Commissario per l'adeguamento della viabilità statale nella Provincia di Belluno per l'evento sportivo Cortina 2021. S.S. 51 "di Alemagna" - Piano straordinario per l'accessibilità a Cortina 2021 - Attraversamento dell'abitato di San Vito di Cadore e Piano di Utilizzo terre ex art. 9 del DPR 120/2017 - Comune di localizzazione: San Vito di Cadore (BL). Procedura di VIA Statale (D.Lgs. 152/2006 e ss.mm.ii., L.R. 4/2016 e ss.mm.ii.). Rif. MATTM ID: 4461.

Parere n. 71 del 08/05/2019

Oggetto: COMMISSARIO PER L'ADEGUAMENTO DELLA VIABILITÀ STATALE NELLA PROVINCIA DI BELLUNO PER L'EVENTO SPORTIVO CORTINA 2021.
S.S. 51 "di Alemagna" – Piano straordinario per l'accessibilità a Cortina 2021 - Attraversamento dell'abitato di San Vito di Cadore e Piano di Utilizzo terre ex art. 9 del DPR 120/2017 - Comune di localizzazione: San Vito di Cadore (BL).
Procedura di VIA Statale (D.Lgs. 152/2006 e ss.mm.ii., L.R. 4/2016 e ss.mm.ii.).
Rif. MATTM ID: 4461.

Estratto dal P.A.I. e zona di localizzazione della rotatoria (doc. fotografica di progetto)

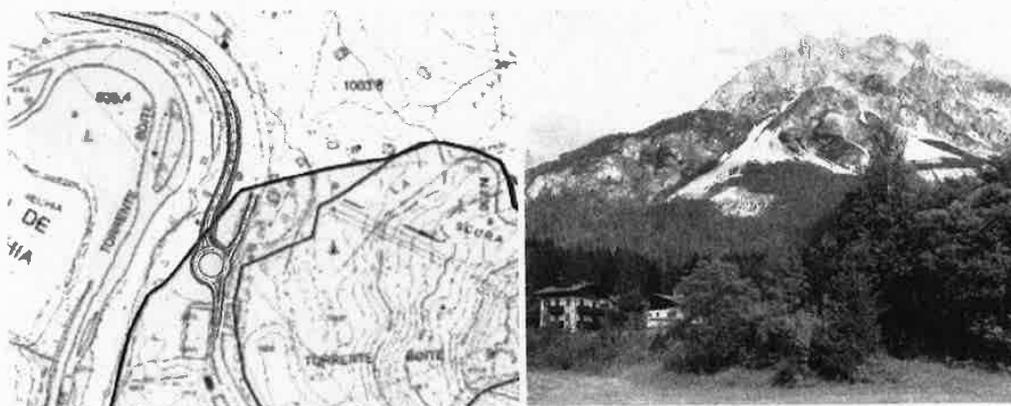
- 6) La collocazione della rotatoria di ingresso alla variante da sud est, in località La Scura, è prevista in una zona con pericolosità idrogeologica media di livello P2, posta al limite del complesso sistema franoso interessante il versante occidentale del Monte Antelao.

La suddetta collocazione non è sede di smottamenti, ma è stata investita, nel passato, da colate detritiche, talvolta includenti corpi rocciosi di notevoli dimensioni. La zona franosa in oggetto ha origine dagli avancorpi (Col della Roa e Monte Salvella) e dalla parte superiore della parete rocciosa dell'Antelao (le cosiddette "Laste") ed è ben nota e monitorata, specialmente a causa degli imponenti dissesti che si sono verificati tra il XVIII e il XIX secolo, a danno specialmente del vicino comune di Borca di Cadore. In quel tempo, infatti, si collocano l'evento del 07.07.1737 (con una decina di vittime) che ha comportato, nel territorio di S. Vito, la distruzione della località Sala e della chiesa di San Canciano (poi riedificata nell'attuale collocazione vicina alla rotatoria di progetto), nonché la colossale frana del 21.04.1814, tale da superare il torrente Boite e proseguire sull'opposto versante destro, fino a distruggere le frazioni Taulen e Marceana di Borca di Cadore (314 vittime). Il deposito detritico formatosi in seguito a quest'ultimo evento è ancora visibile ed è ormai stabilizzato nella parte inferiore e mediana, dove in tempi recenti sono sorti diversi insediamenti antropici (i tracciati della S.S. 51 e dell'ex ferrovia, l'albergo Des Dolomites a Borca di Cadore costruito agli inizi del XX secolo e la recente zona artigianale La Scura di S. Vito, dei primi anni Duemila); la maggior parte della superficie è colonizzata da un bosco a prevalenza di pino silvestre. La parte attiva del deposito è quella più alta, prossima alle rocce, come risulta osservando la montagna dal versante opposto, oppure dalle immagini aeree; vi si verificano ancora fenomeni di colamento e dilavamento a valle del materiale ghiaioso, nonché il distacco di massi e lastroni dalle pareti rocciose (peraltro molto fratturate e disposte a franappoggio). Si tratta di movimenti puntualmente monitorati, che interessano una fascia compresa tra il piede delle pareti rocciose ed il limite superiore del bosco, ma che non raggiungono mai il fondovalle. L'ambito dove è previsto il ricavo della nuova rotatoria, situato al margine della zona interessata dagli eventi del 1737 e del 1814, è preceduto da una estesa fascia boscosa, capace di assorbire e frenare le colate detritiche, eventualmente discendenti in direzione ovest e nord ovest, se di entità pari a quella dei fenomeni attualmente in atto nella parte superiore. La pericolosità geologica censita dal PAI spetta però ad eventi di mole ben superiore, come quella delle frane del 1737 e del 1814, che non solo interesserebbero la prevista rotatoria, ma anche tutti gli insediamenti antropici circostanti e l'attuale tracciato della S.S. 51.

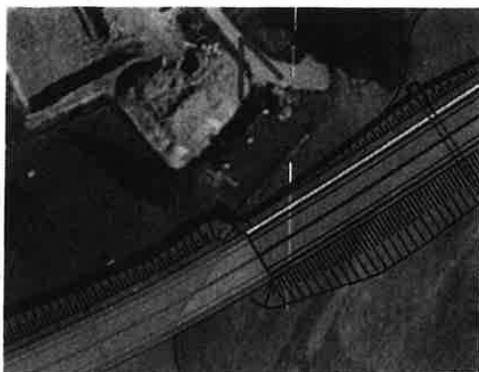
- 7) Si osserva che il tracciato di progetto è posto molto vicino ad un'abitazione (mappale n. 308) posta a sud ovest dell'asilo/scuola di musica, con accesso da via B.V. della Difesa. In questo punto il tracciato della variante è posto allo sbocco sud della galleria artificiale GA2, pertanto si ipotizza una notevole interferenza con l'abitazione da parte delle opere di scavo e rinterro richieste dalla costruzione della galleria. Si richiede pertanto di verificare la possibilità di un leggero spostamento verso valle del tracciato, al fine di garantire una maggiore distanza dall'abitazione.
